学院発第20294号
2020年9月29日

学校法人立教学院 立教大学原子力研究所の
立教大学研究用原子炉の廃止措置計画の変更認可申請について

変更の内容の詳細は別添の新旧対照表に示す。

図1 敷地及び廃止措置対象施設の配置
(原子炉棟以外の構造物は撤去済み(本変更認可申請時))

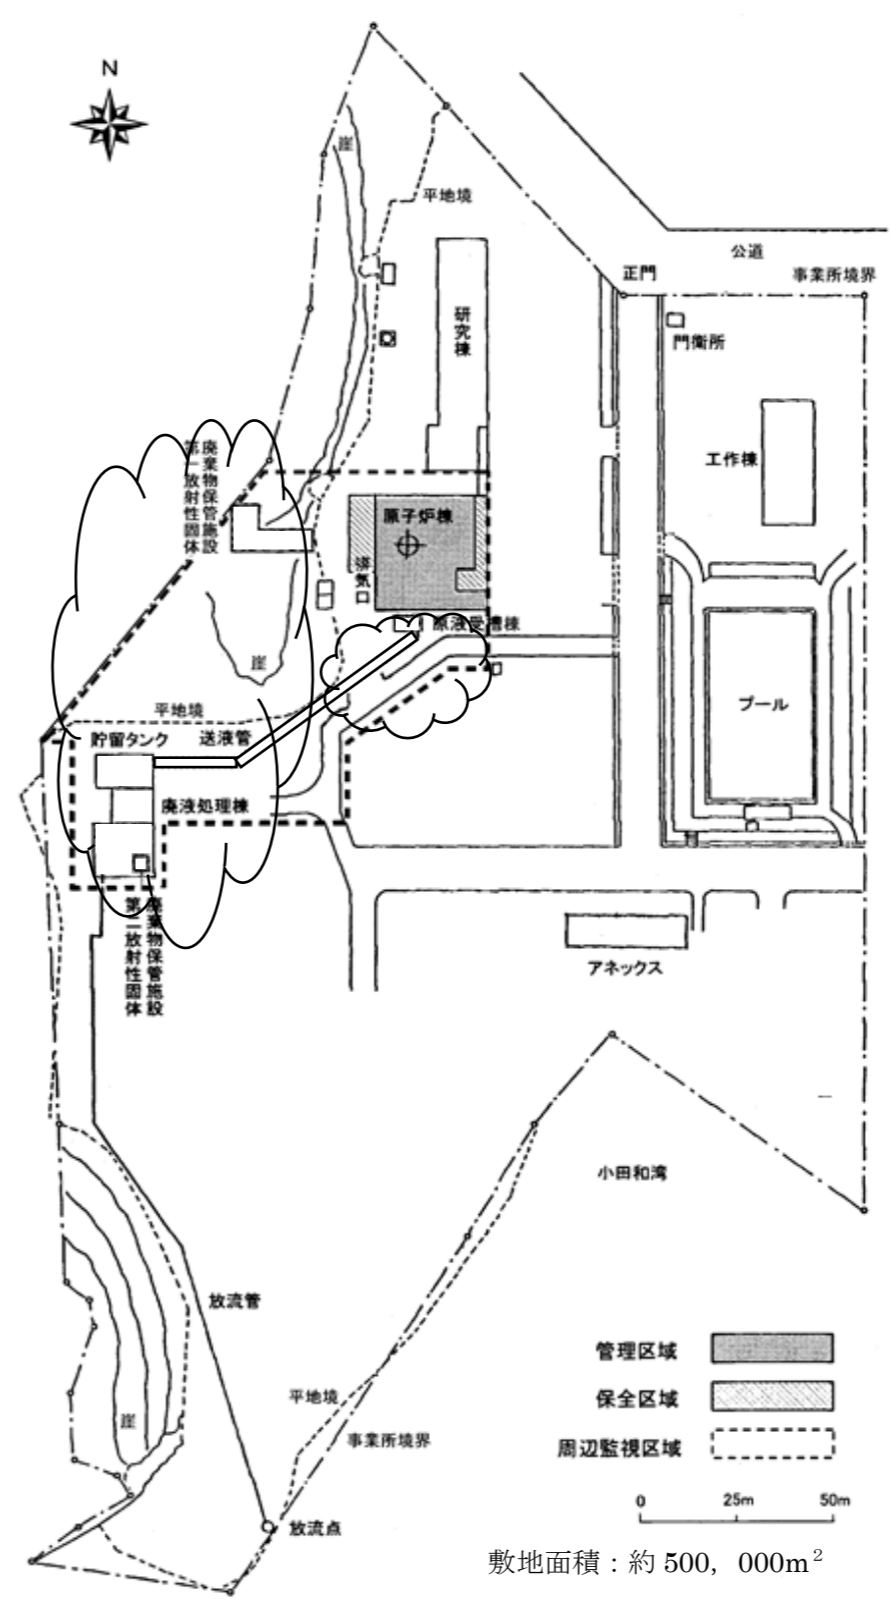
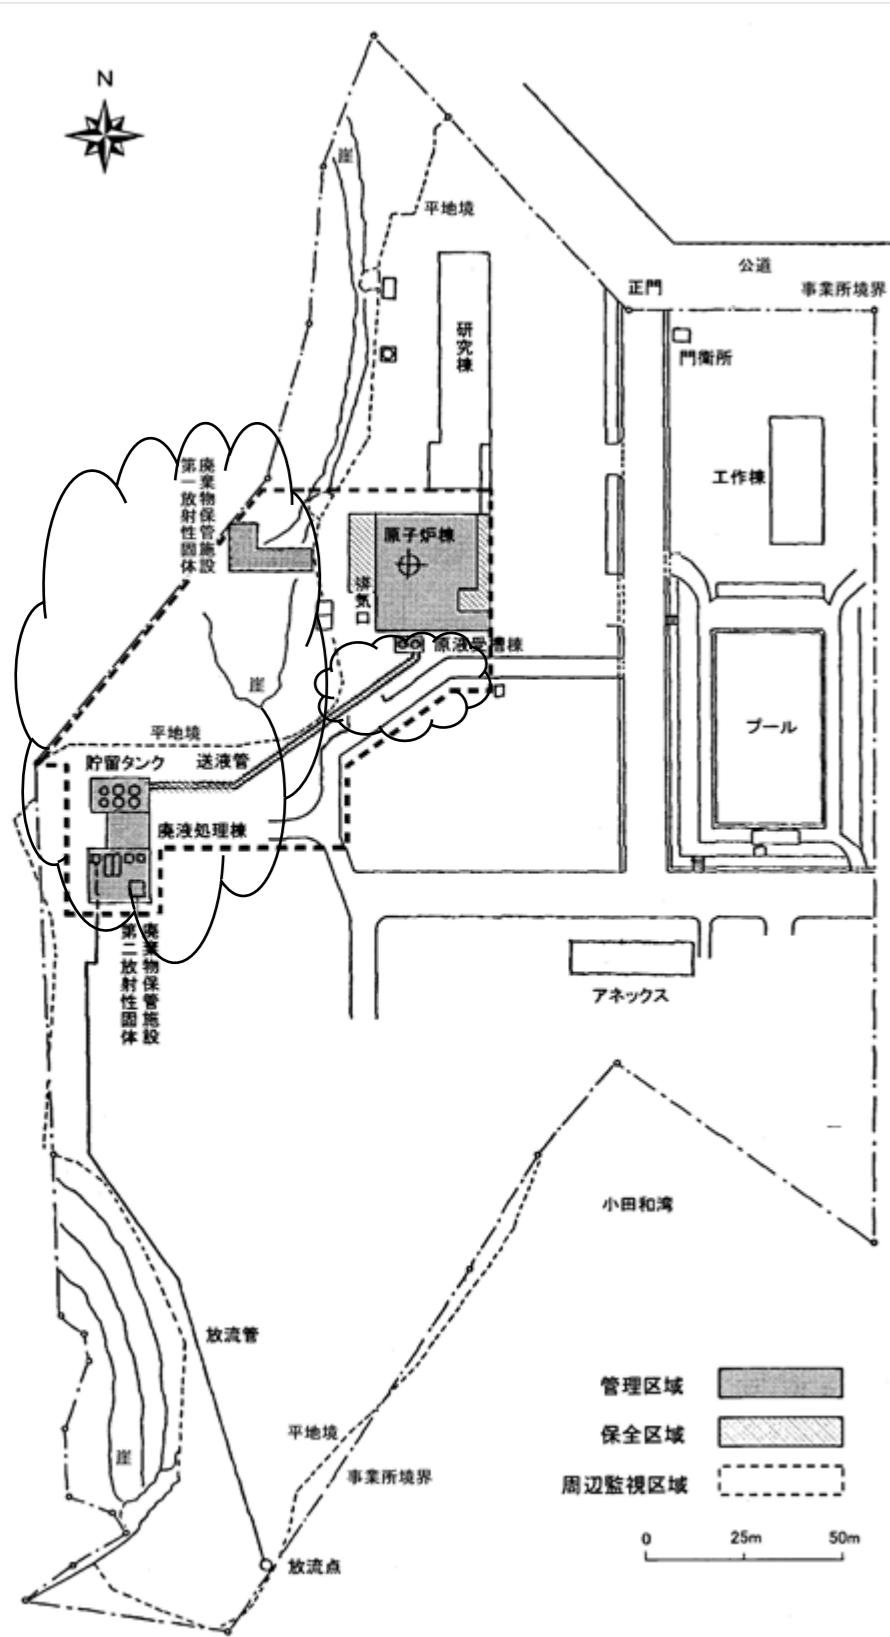
記載の適正化(既往)

図4 廃液処理棟内施設の配置図 (撤去済み (本変更認可申請時))

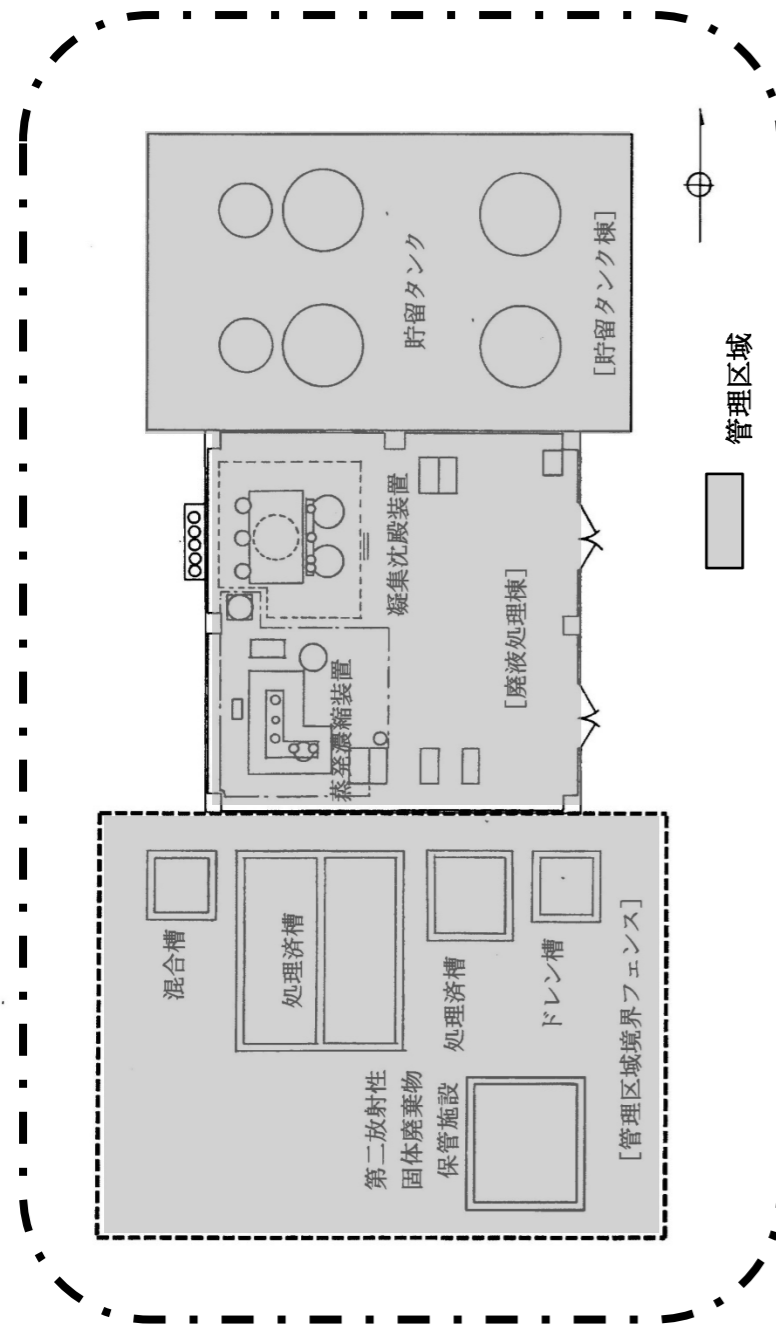
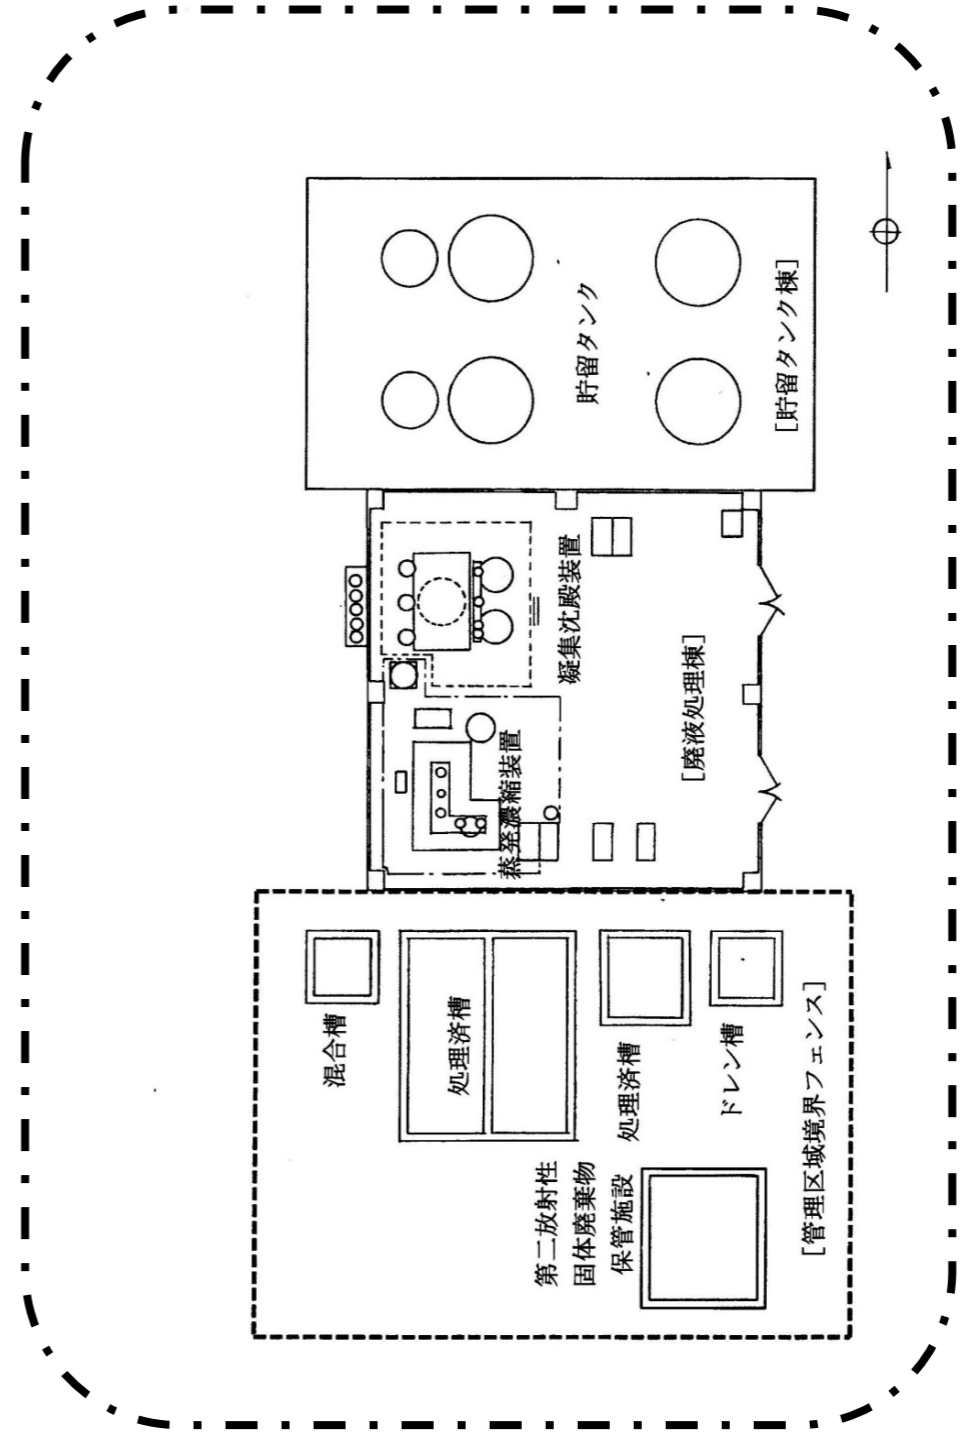
記載の適正化
記載の適正化(既往)

図5 放射性固体廃棄物の保管場所

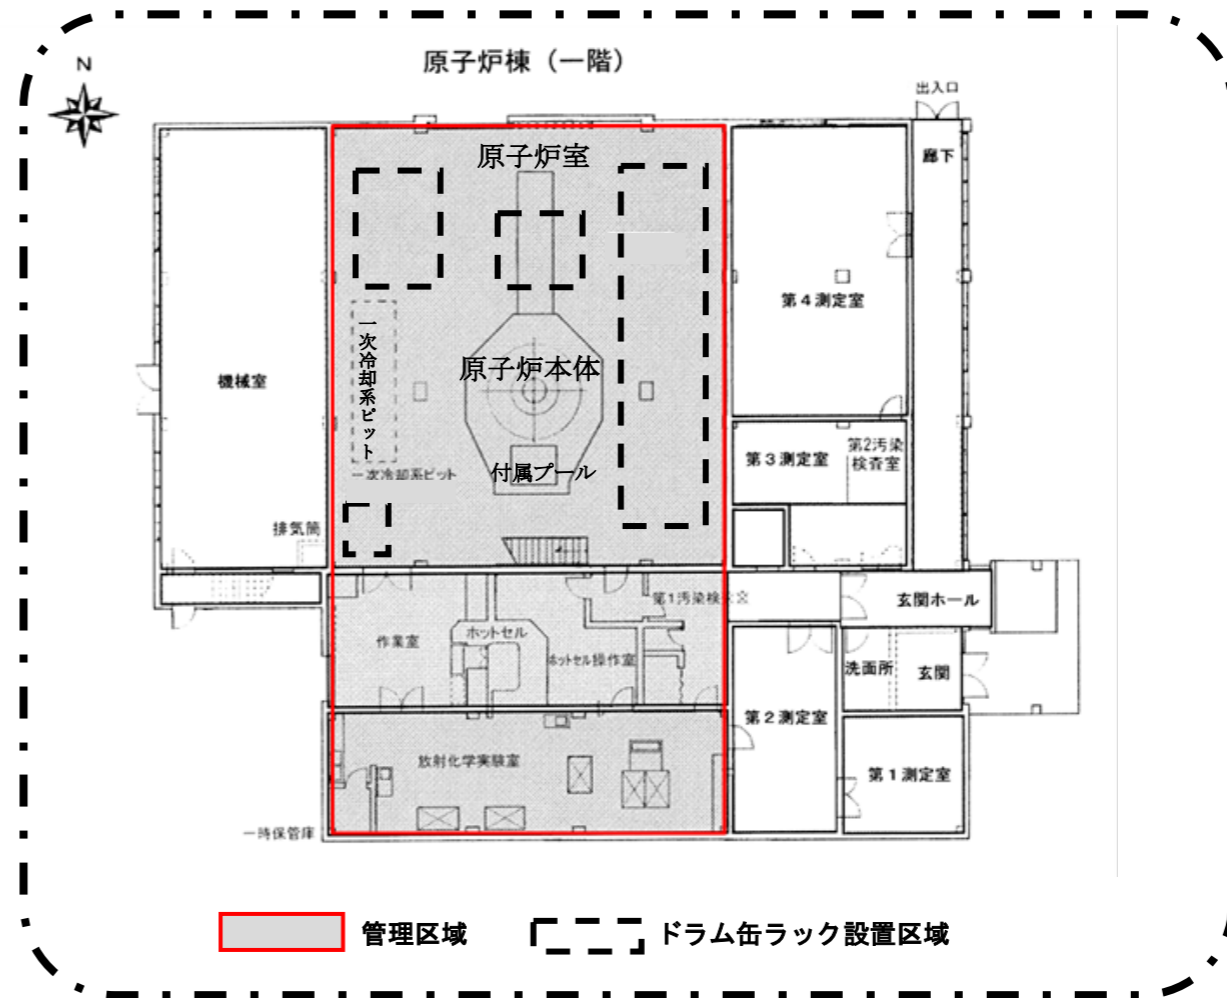
廃止措置の進行に伴い、明確化のため追加

- ①運転中廃棄物 : 原子炉室(一次冷却系ピット)
- ②解体廃棄物 : 原子炉室, 原子炉本体(附属プール), 原子炉室(ドラム缶ラック)
- ③解体付随廃棄物 : 原子炉室(ドラム缶ラック)

図7 廃止措置終了後の状態

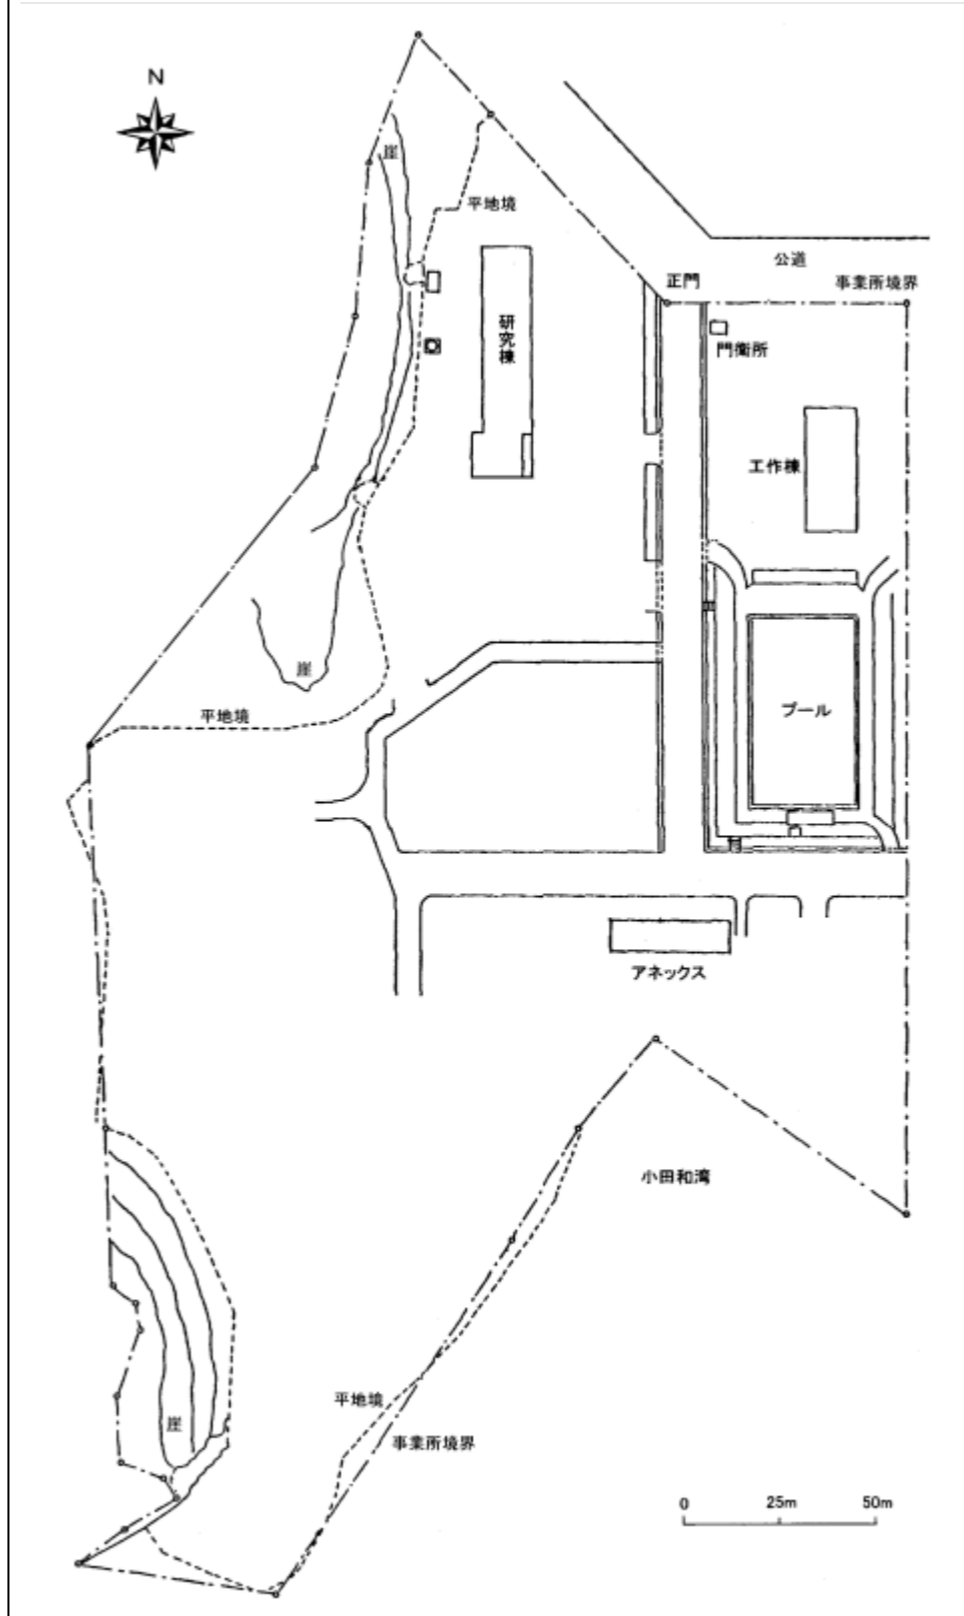
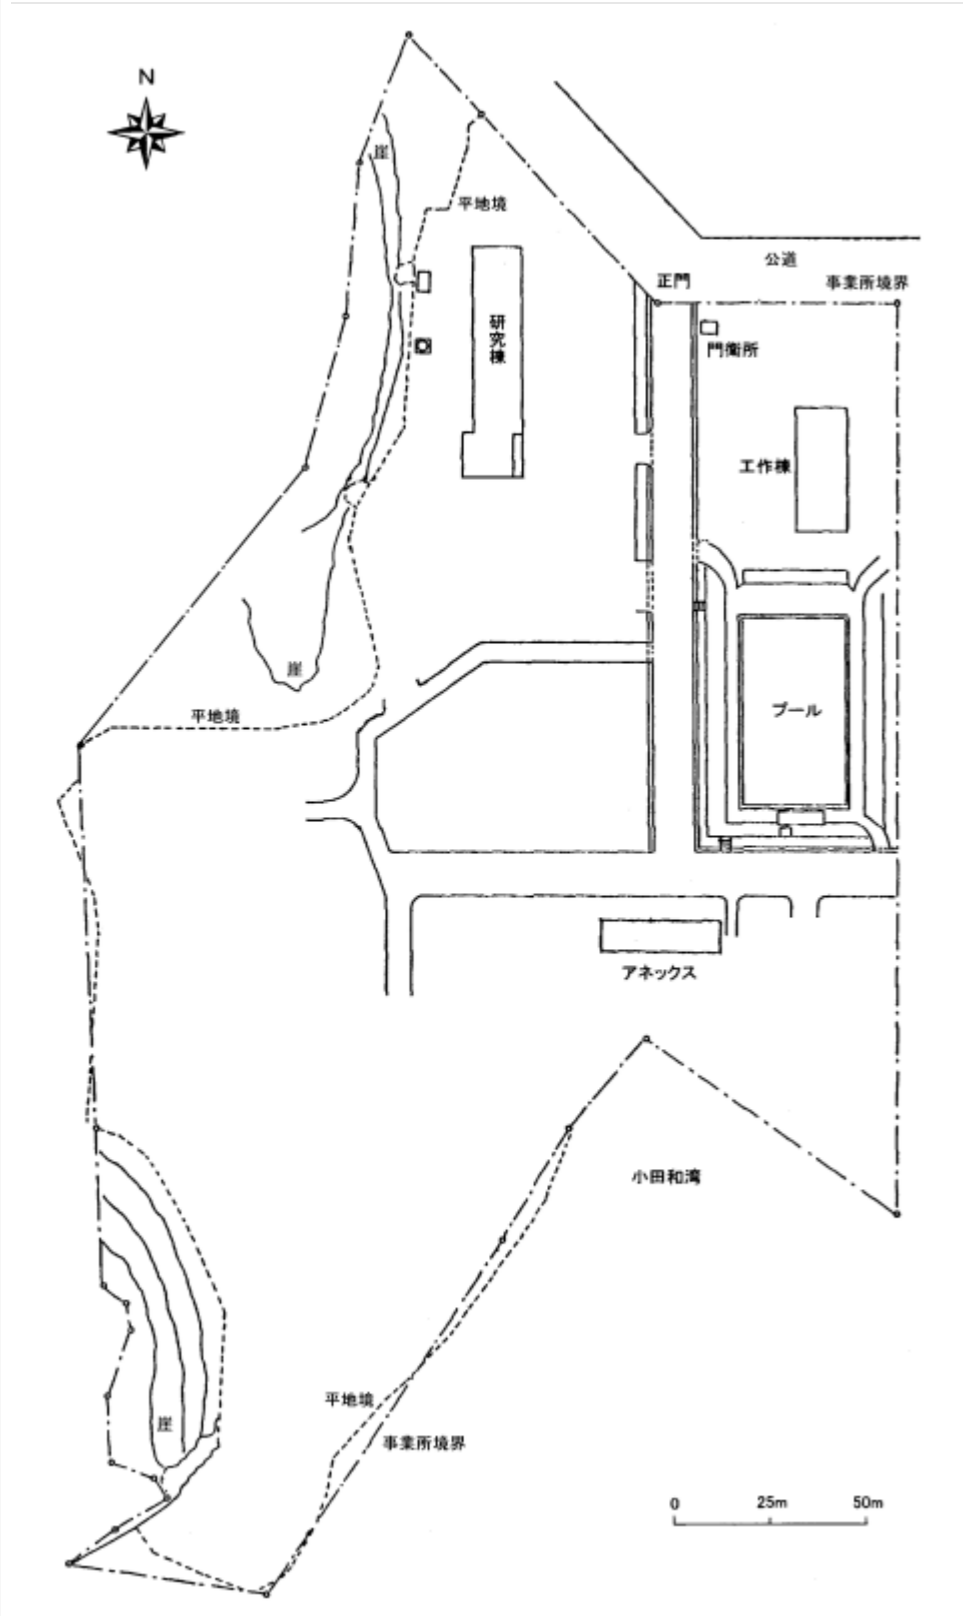
記載の適正化

図4-1 熱中性子束測定位置

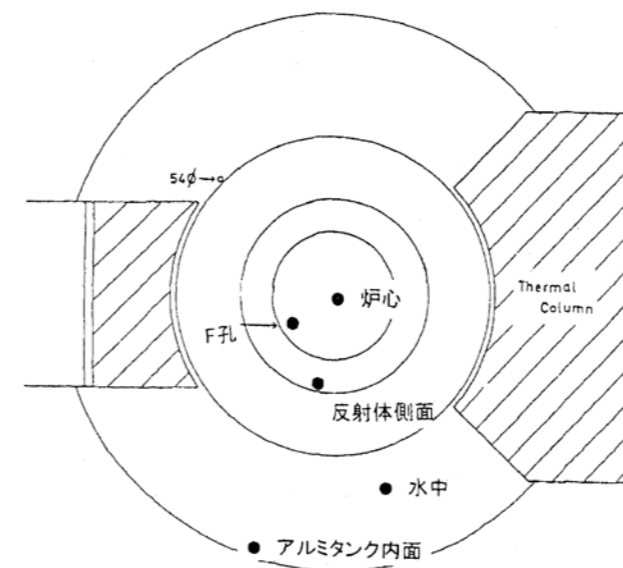
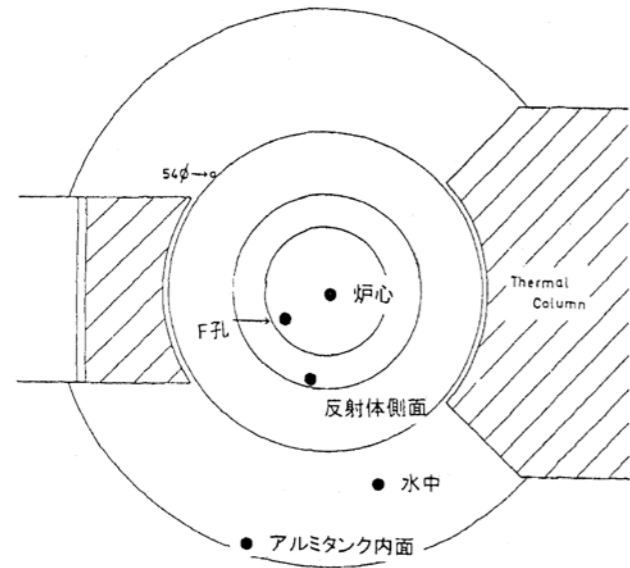
記載の適正化(図番号)

図4-2 熱中性子束の実測値と計算値の相関

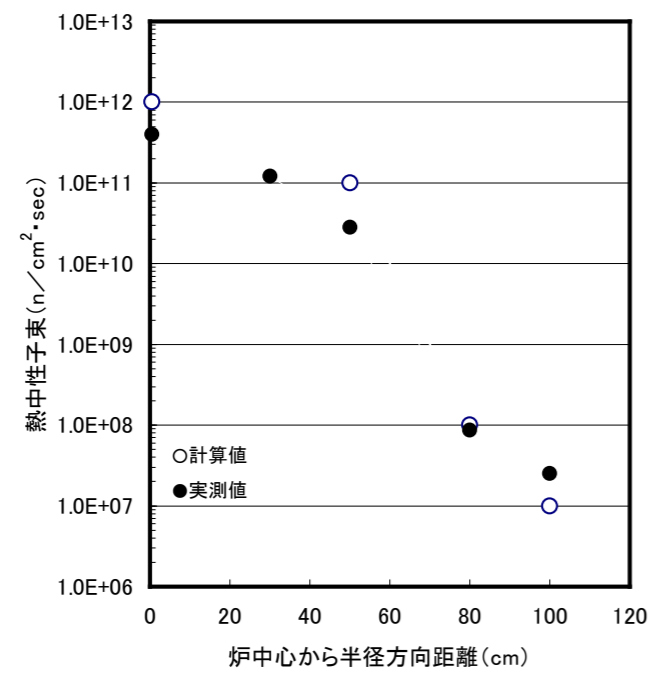
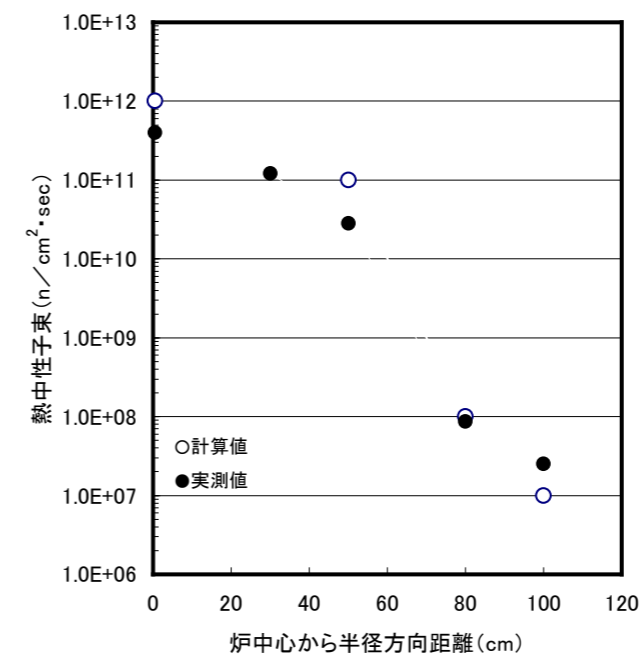
記載の適正化(図番号)
